Dato: 07.11.2022

Til: Slagelse Kommune, teknik@slagelse.dk

Danmarks Sportsfiskerforbund's og Danmarks Naturfredningsforenings hørings svar vedr. udkast til miljøgodkendelse af RGS Nordic A/S, Industrispildevand (Journal nr.: 330-2020-144489K)

Kortet viser Natura 2000-områdets afgrænsning. Natura 2000-område nr. 162 består af habitatområde H143 (vandet grøn skravering), og fuglebeskyttelsesområderne F95 og F96 (lodret orange skravering).

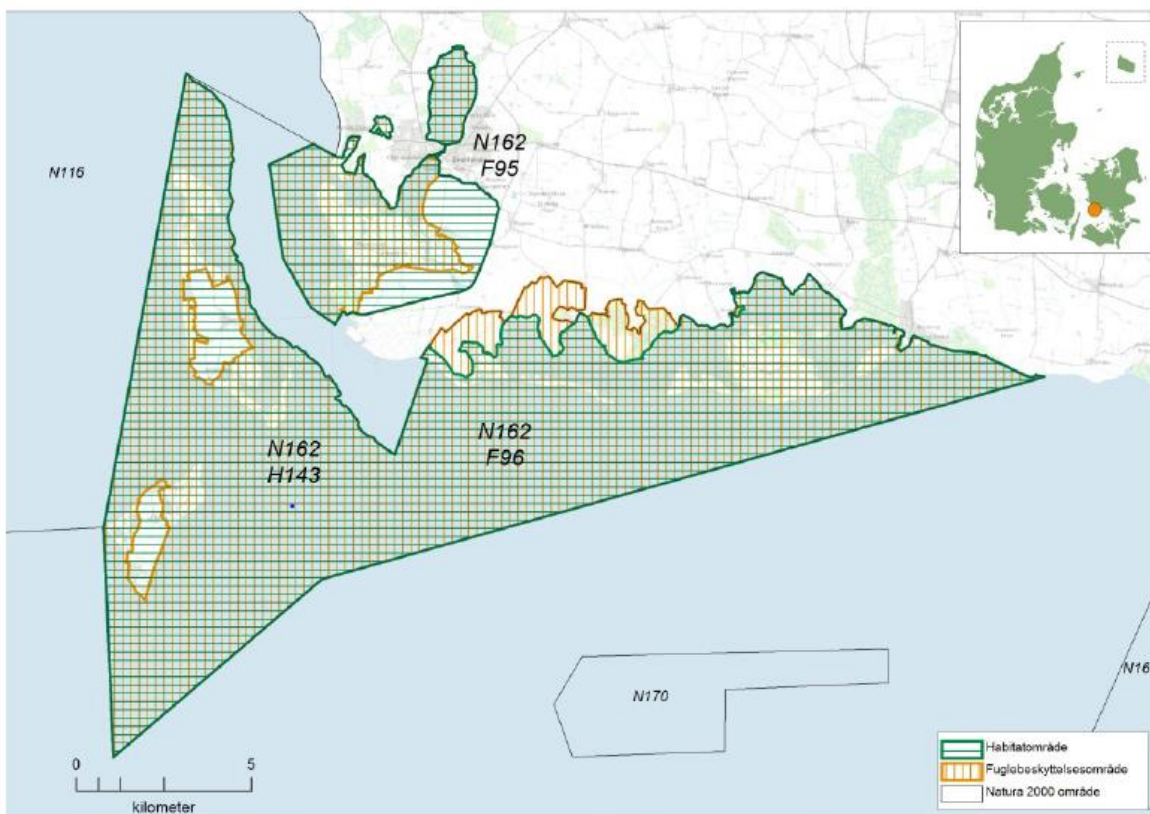
Udledningen fra RGS Nordic foregår i umiddelbar nærhed af Natura 2000-område N162. Området består af habitatområde H143 og fuglebeskyttelsesområderne F95 og F96.

Vandområdet hvori der gives tilladelse til udledning af 1.000.000m³ rensset spildevand er ikke i god kemisk tilstand

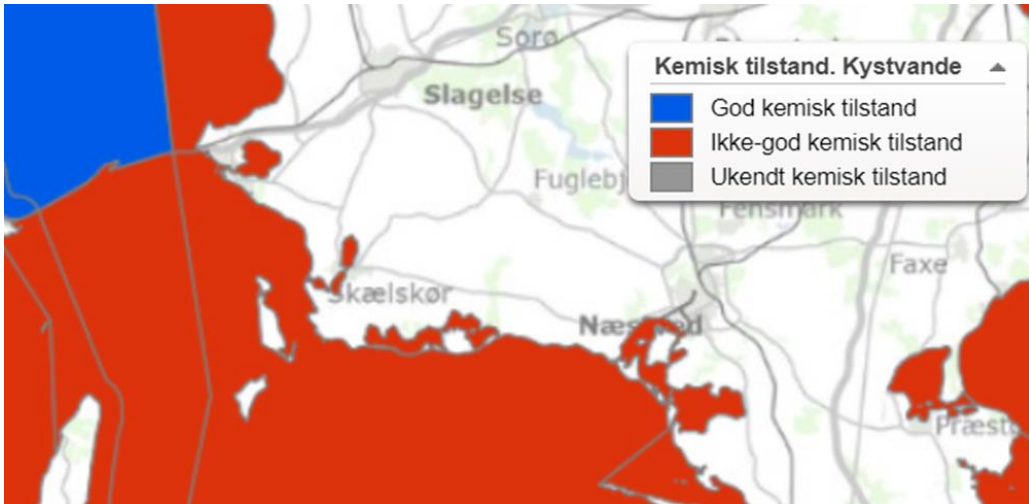
Kystvandet, hvori godkendelsen giver tilladelse til udledning af 1.000.000 m³ rensset spildevand, er både i ikke god kemisk tilstand samt ringe økologisk tilstand i basisanalysen for vandområdeplan 2021-27. Ringe økologisk tilstand er den næst dårligste tilstandsklasse

Det er derfor uforståeligt, at Slagelse Kommune giver tilladelse til forsat udledning af rensset spildevand, hvor det er nødvendigt at oprette en blandingszone, for at fortynde indholdet uden at redegøre for påvirkning i forhold til målopfyldelse af kystvandområdet, der skal opnå god tilstand, senest ved udgangen af 2027.
